ФИЛИАЛ АО «РОСЖЕЛДОРПРОЕКТ»
Институт по проектированию сигнализации,
централизации, связи и радио на железнодорожном
транспорте «ГИПРОТРАНССИГНАЛСВЯЗЬ»

УКАЗАНИЕ

21 декабря 2015 г. № 1247/1873

Приведение работы схем переездной
сигнализации к требованиям ПТЭ.
Дополнение №1 к 411400-01-ТР.

Приложение: Лист с изменениями (на 1 листе)

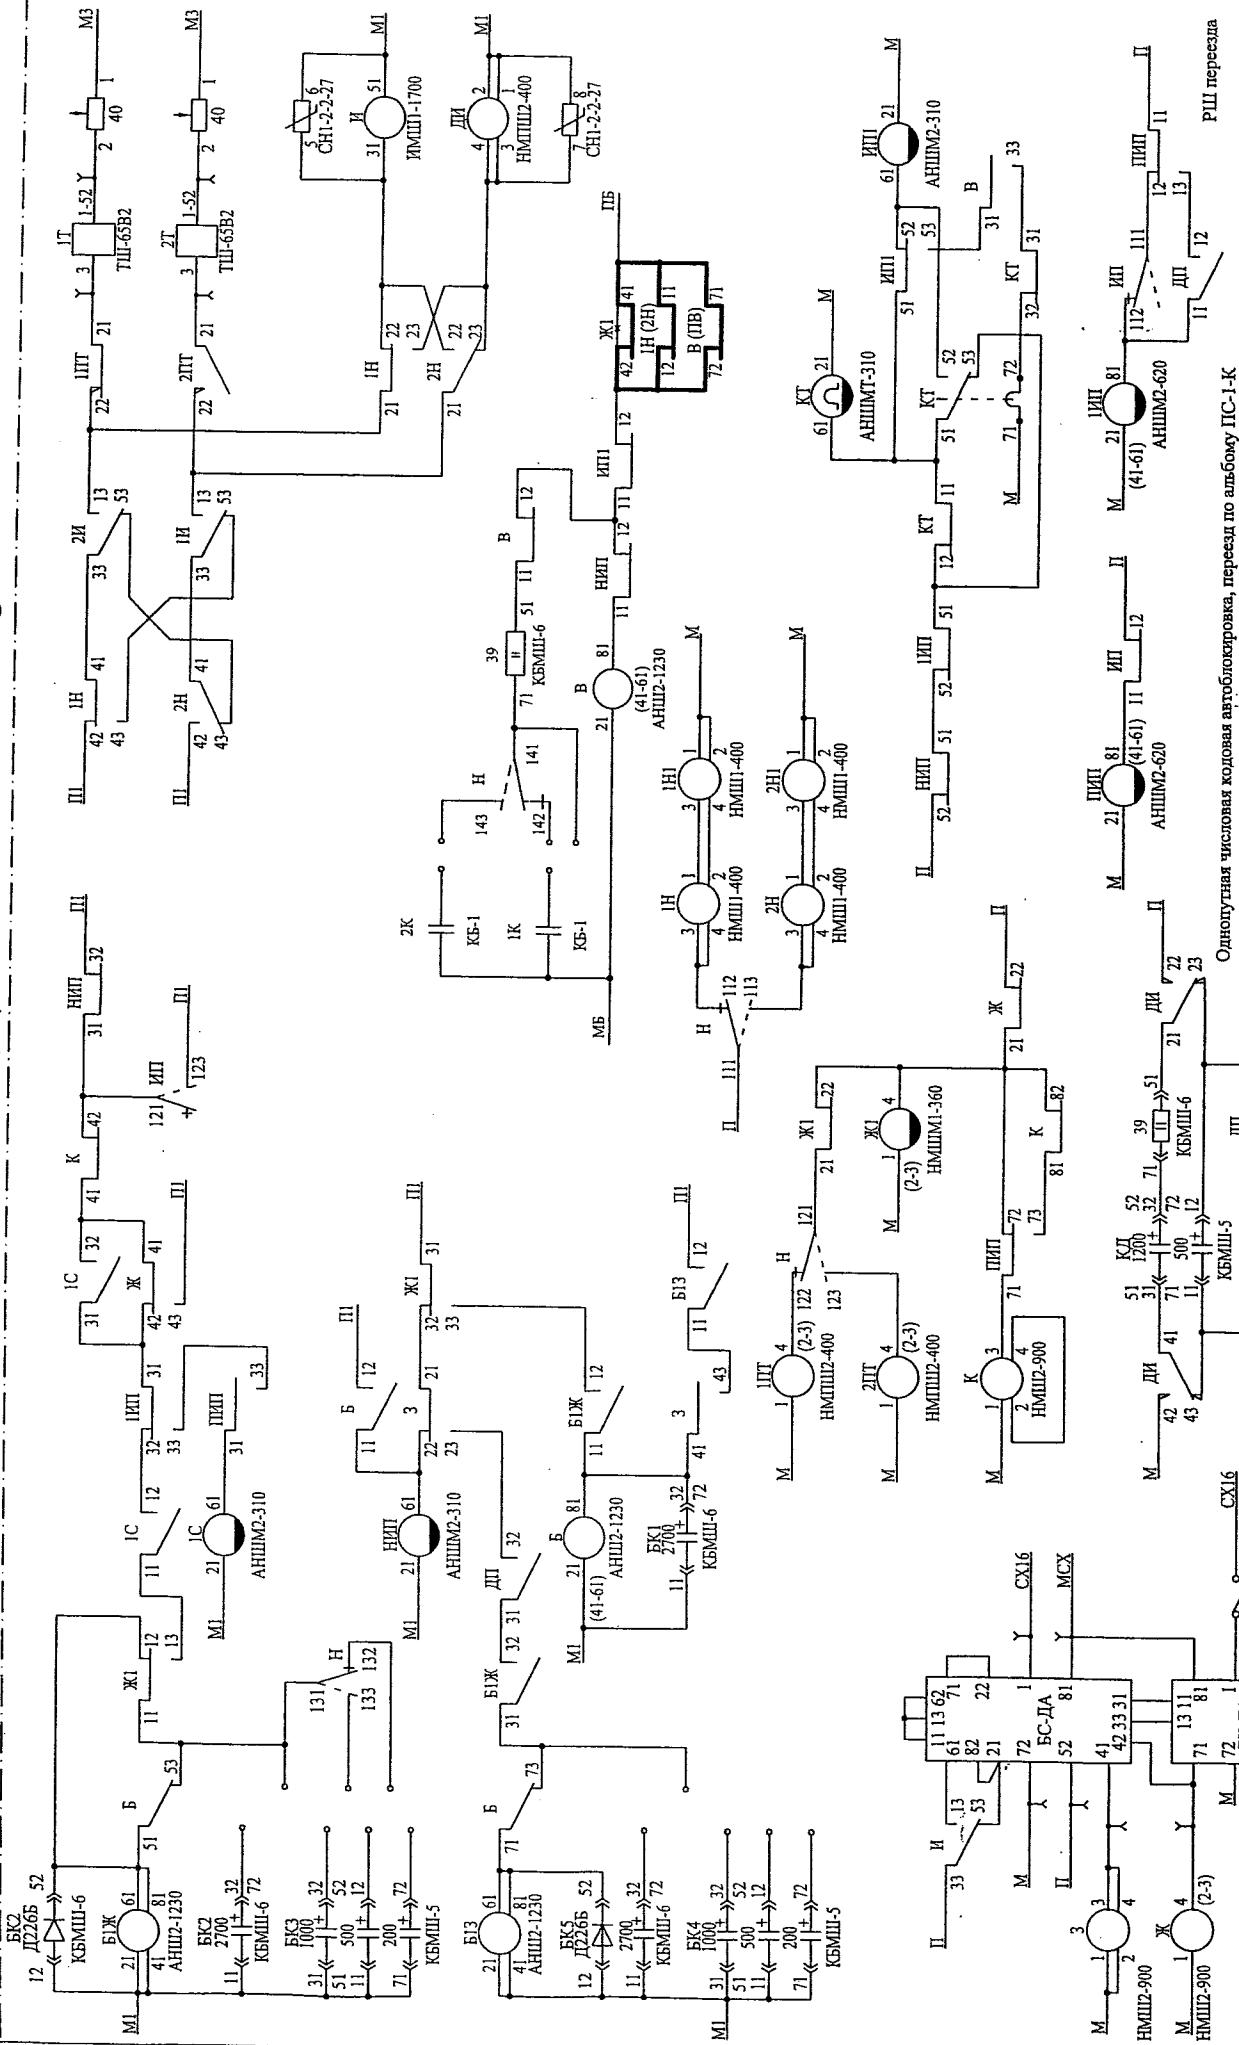
При наличии за переездом короткой рельсовой цепи (расстояние от изолирующего стыка разрезной установки до изолирующего стыка блок - участка не более 300 метров) и отсутствии остановочных платформ за переездом, применение ТРЦ4 наложения нецелесообразно. Для исключения преждевременного открытия переезда необходимо внести изменения в схемы переездной сигнализации, выполненные по альбомам серии ПС-1-К согласно приложению.

Описание работы схемы: при движении поезда в нечетном направлении контакт реле Ж1 шунтирован фронтовым контактом смены направления 1Н (2Н), алгоритм работы схемы не меняется, описание работы схемы приведено в альбомах серии ПС-1-К; при движении поезда в четном направлении: при освобождении участков приближения включено реле ИИП от импульсов поступающих в рельсовую цепь со стороны хвоста поезда (кодирование в хвост); включено реле НИП от работы схемы блокирующих реле. Через фронтовые контакты реле НИП и ИИП включается реле КТ, нагревается термоэлемент 8-18 секунд. После нагрева термоэлемента включается реле ИП1. Открытие переезда произойдет только после освобождения участка удаления (включение реле Ж1).

Упомянутыми линиями показаны изменения
